# Koncepcja renaturyzacji i adaptacji rzeki Mlecznej do zmian klimatu

Załącznik 1. Uwagi robocze otrzymane od pracowników Wodociągów Miejskich w Radomiu Sp. z o.o.

Załącznik 2. Uwagi robocze otrzymane od pracowników Miejskiej Pracowni Urbanistycznej w Radomiu.

Załącznik 3. Uwagi robocze otrzymane od Geologa Miejskiego w Radomiu.

Rycina 4 Schemat renaturyzacji rzeki Mlecznej w Radomiu, z podziałem na odcinki do renaturyzacji i informacjami o głównych działaniach w obrębie każdego odcinka (źródło: opracowanie własne na podstawie [9]).

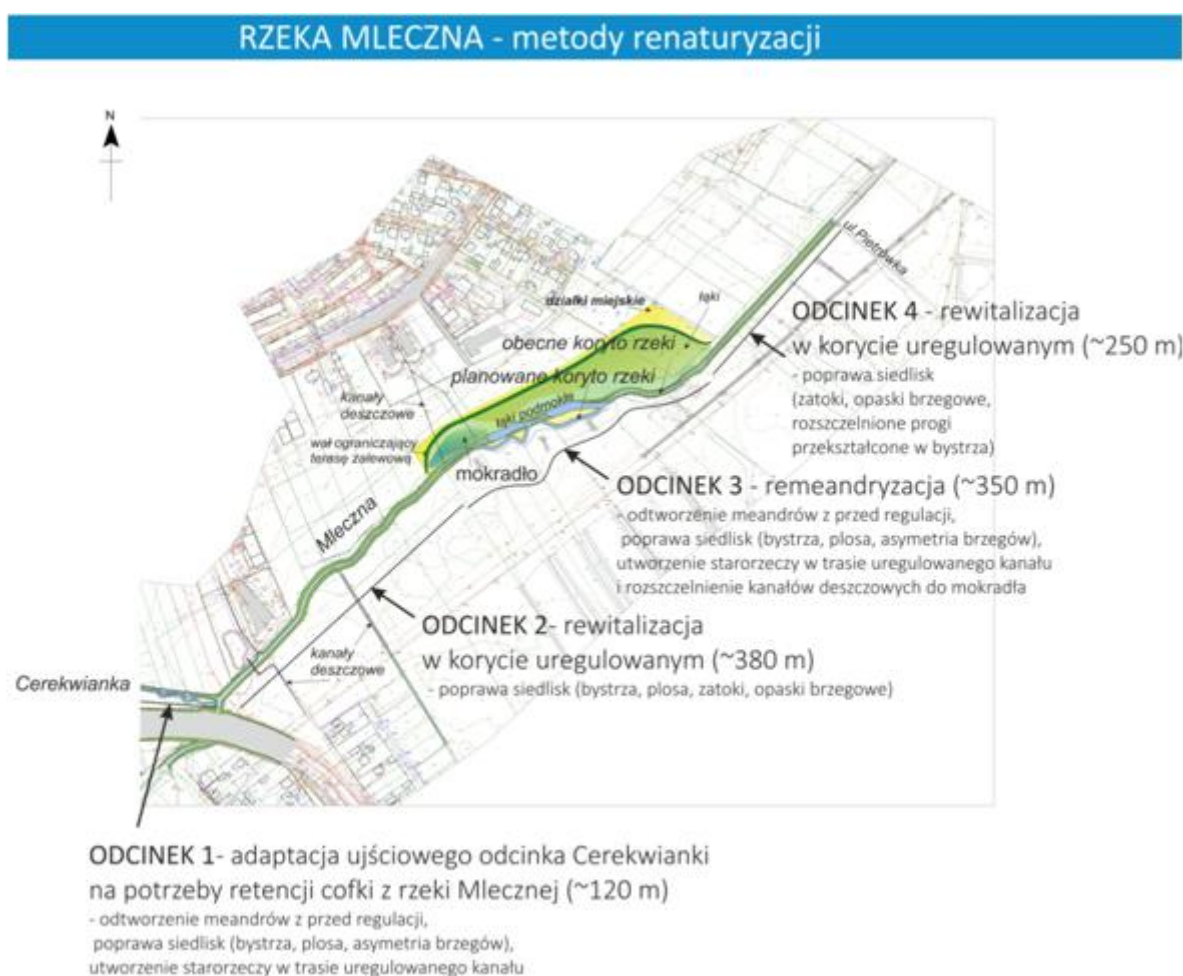
3. Odcinek 1 – meandryzacja Cerekwianki – powinniśmy zasięgnąć opinii drogowców czy przewidywane nawodnienie terenu nie wpłynie ujemnie na konstrukcję nasypu drogi krajowej nr 12, którą jest ulica Maratońska. Wał o którym mowa w zakończeniu rozdziału 7.1. będzie zbyteczny, bo jego rolę pełnić będzie nasyp ulicy Maratońskiej. Musimy tu jeszcze zmienić kąt ujścia Cerekwianki do rzeki Mleczej. Przepływ wody w rzece nie może blokować wód z Cerekwianki. Zmiana kąta ujścia powinna powodować „zasysanie” wód Cerekwianki przez wody prowadzone rzeką Mleczną.

4. Odcinki 2, 3 i 4 - uwzględnić uwagi do projektu opisu zamówienia. Na mapie powinny być już pokazane wybudowane już bulwary.
5. Rozszczelnione kanały deszczowe narażone będą na wzrosty korzeniowe blokujące przepływ.
